INSTITUTO HONDUREÑO DE SEGURIDAD SOCIAL

Oficio N° 625-2017-DE-IHSS

Ref. LICITACION PRIVADA 029-2017 SUMINISTRO, INSTALACIÓN, MANTENIMIENTO Y PUESTA EN MARCHA DE EQUIPOS MÉDICOS PARA LA NUEVA SALA DE CUIDADOS INTENSIVOS Y HEMODINAMIA DEL HOSPITAL REGIONAL DEL NORTE DE SAN PEDRO SULA DEL INSTITUTO HONDUREÑO DE SEGURIDAD SOCIAL (IHSS).

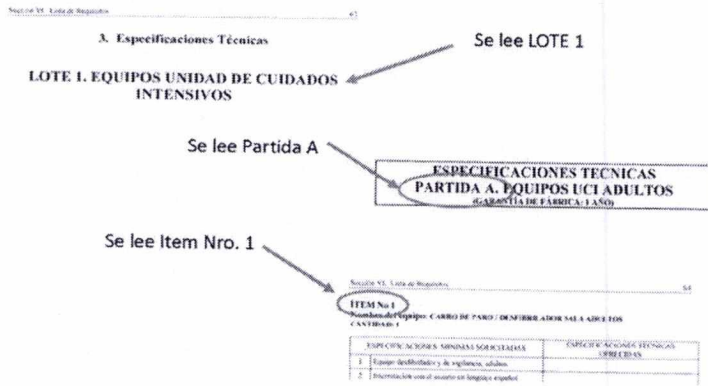
26. Confirmar número de partida para la Mesa de Mayo y la cantidad requerida en lote No 2.

La cantidad es cuatro.

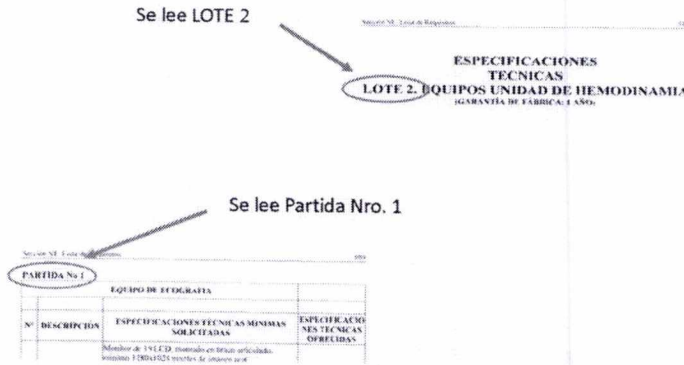
28. Referencia del pliego de condiciones, sección VI, lista de requisitos, especificaciones técnicas, para los restos lotes 2 y 3, Pág. 108 en adelante, se puede leer:

p= Tomando en cuenta las dos imágenes detalladas anteriormente del lote 2, favor indicarnos si del lote 2, el oferente está obligado a cotizar todos los ítems o por el contrario puede cotizar algunas de las partidas de ese lote, favor aclarar de manera precisa.

Respuesta

Se adjudicará por partida y/o por ítem. En este caso específico puede hacerlo solo por algunas partidas de ese lote 2.
